Programa de Ingeniería Geotécnica

Informe: EIC-Lanamme-INF-0415-2023

Informe de visita de campo al Proyecto de Circunvalación Norte

Figura 9. Condición del talud en la zona entre las pilas 56 y 57 en: a) febrero 2022, b) setiembre del 2022 y c) marzo 2023.

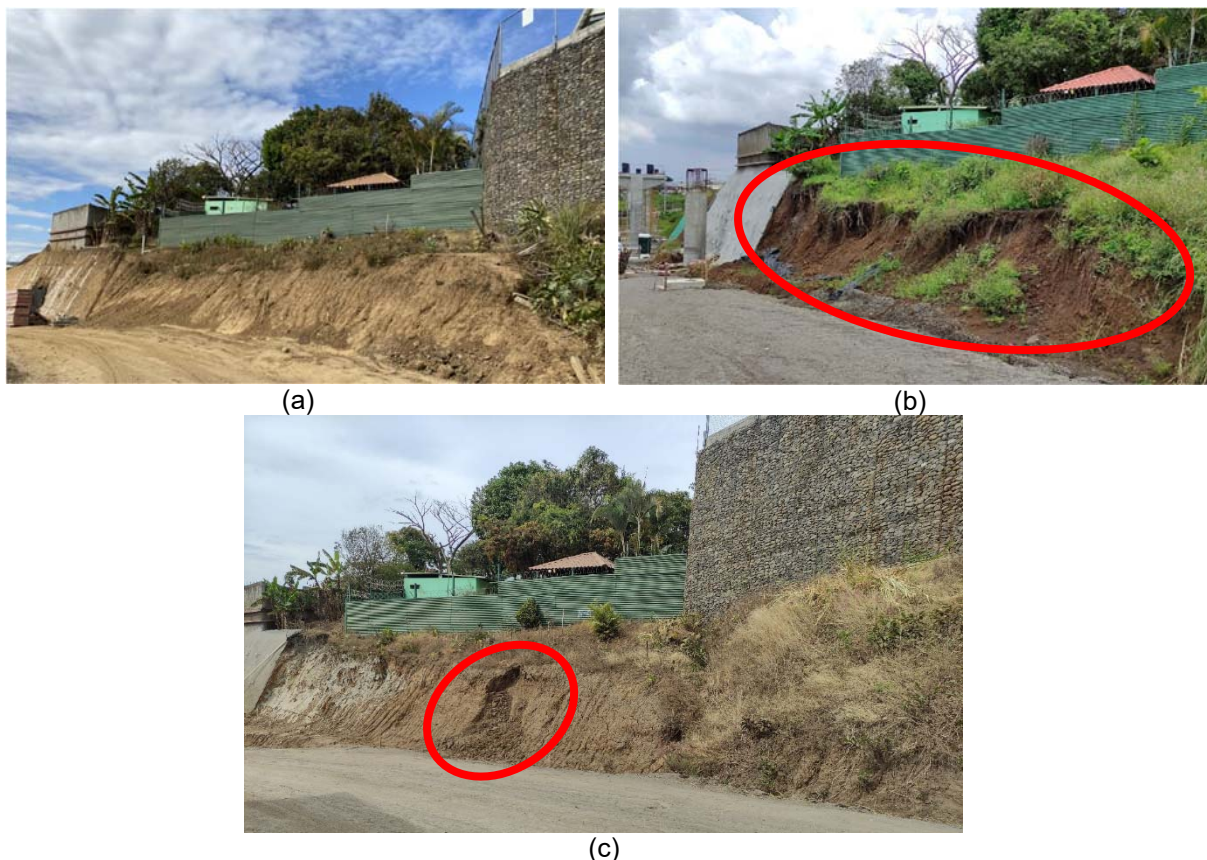
Por otro lado, se visitó la zona cercana a las pilas 56 y 57, la cual corresponde al talud que presentó problemas de estabilidad desde antes de mayo de 2022 y que fue comentado en el informe EIC-Lanamme-INF-1228-2022. Como se había comentado en aquel momento, en este sector el Consorcio Estrella - H. Solís, tenía planeado realizar una intervención que consideraba continuar o extender el muro de suelo cosido construido en la pila 56, próximo a la tapia de la casa que se encuentra en la corona del talud.

No obstante, todavía no se tiene información de los detalles específicos de la propuesta de intervención, el diseño y el cronograma propuesto. Así pues, en la Figura 9 se muestra una secuencia de fotografías de la condición de este talud desde febrero del 2022. Como se puede observar en la Figura 9a se muestra la condición del talud en la visita realizada en febrero del 2022, la Figura 9b la condición en setiembre de 2022 y en la Figura 9c la condición actual del mismo talud. Como se puede notar el talud ha sufrido deterioros a lo largo del último año, de forma tal que, la corona del talud está cada vez más próxima a las estructuras existentes.

Al respecto, es importante mencionar que cuando se construyen taludes de corte cercanos a edificaciones, se deben tomar previsiones para no generar inestabilidades en las estructuras aledañas ni deformaciones en la parte superior del talud que puedan repercutir negativamente en las estructuras cercanas. Por su parte, en la Figura 9, es evidente que la cara expuesta del talud que sufrió un deslizamiento en mayo del 2022, que para setiembre del 2022 todavía no había sido intervenido, y que únicamente fue reconformado después de setiembre de 2022, el cual, en la última visita realizada en marzo de 2023, volvió a presentar algunos pequeños problemas de inestabilidad. Se desconoce cuándo se presentó el deslizamiento mostrado en la Figura 9c, sin embargo, se puede suponer que ocurrió al final del periodo de invierno del año 2022, cuando pudo presentarse una disminución de las lluvias, por lo cual se sugiere tomar las medidas correspondientes, antes de que inicie nuevamente el periodo de lluvias, pues se pueden repetir y agravar los problemas inestabilidad que pudieran ser evitados si se construyen las medidas de estabilización adecuadas en el momento oportuno.

Figura 10. Pernos colocados contiguo al muro de suelo cosido en la pila 56.

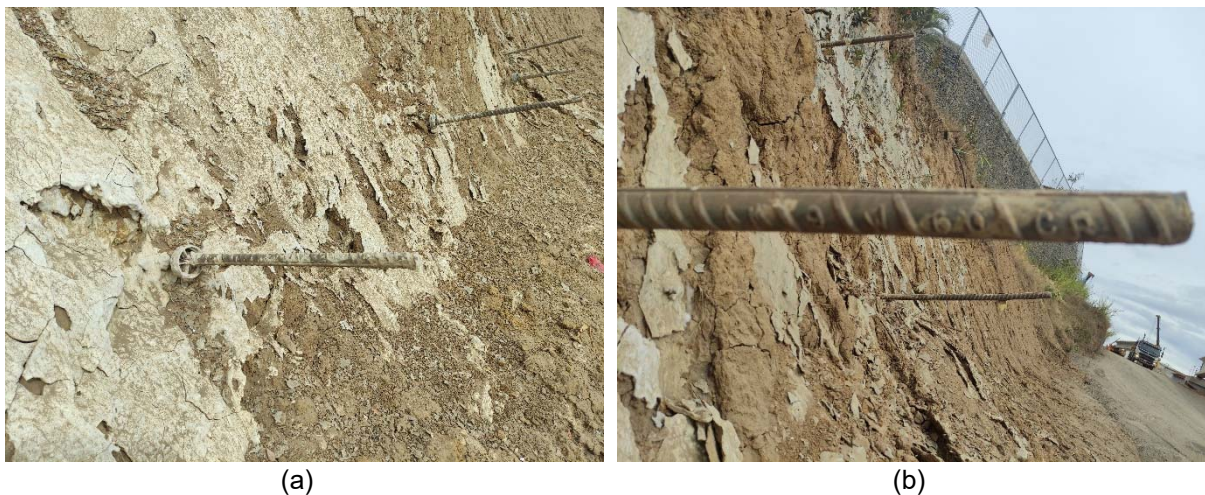
Es importante mencionar que contiguo al muro de suelo cosido en la pila 56, se observó que ya fueron colocados algunos pernos (ver Figura 10), lo que parece ser una continuación o extensión del muro de suelo cosido. Algunos de los pernos, los más cercanos al muro, están constituidos por varillas de refuerzo de concreto número 9, según las características observadas en sitio (ver Figura 10b), la designación de estas varillas corresponde a AM 9 W 60 CR, lo cual corresponde a varillas Arcelor Mittal, varilla #9, ASTM A706, grado 60, procedente de Costa Rica. El tipo de varilla utilizado algunos metros después corresponde a varillas de un diámetro menor, que no pudo ser establecido en sitio. Como no se cuenta con información sobre el diseño geotécnico de esta obra, no es posible establecer si el espaciamiento, la profundidad del anclaje, diámetro del perno y otros detalles relacionados con la obra de estabilización propuesta son adecuados, por lo cual se recomienda una vez más solicitar los detalles correspondientes sobre el diseño. Adicionalmente, se sugiere consultar los motivos por los cuales no se han completado los trabajos de estabilización de este talud que ya ha mostrado problemas de estabilidad.
